**"EDIFICIO: HOSPITAL SAMCO DE VILLA CONSTITUCIÓN
OBRA: "AMPLIACION Y REFORMA HOSPITAL SAMCO "DR. JUAN E.
MILICH" VILLA CONSTITUCIÓN- DPTO. CONSTITUCIÓN - PROVINCIA DE
SANTA FE"**

CIRCULAR ACLARATORIA N° 2 (CON CONSULTA)

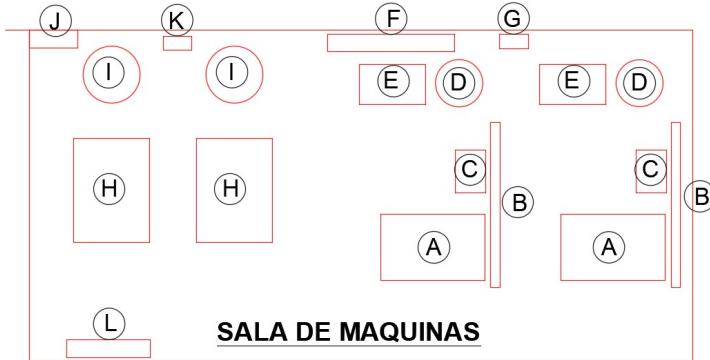
Consulta Nº 17: Respecto a las carpinterías: Las aberturas como la VA66 frente integral que tiene espacios de 20cm entre paños, ¿Qué hay ahí? o la PA02. Para saber cómo realizar el premarco y a qué irían amuradas las aberturas.

Esos espacios corresponden a columnas conformadas cada una por 2 perfiles UPN 160 como se indica en planos de estructura. Se deberá disponer de un premarco tubular soldado a la columna para amurar las aberturas como se indica en planillas de carpintería.
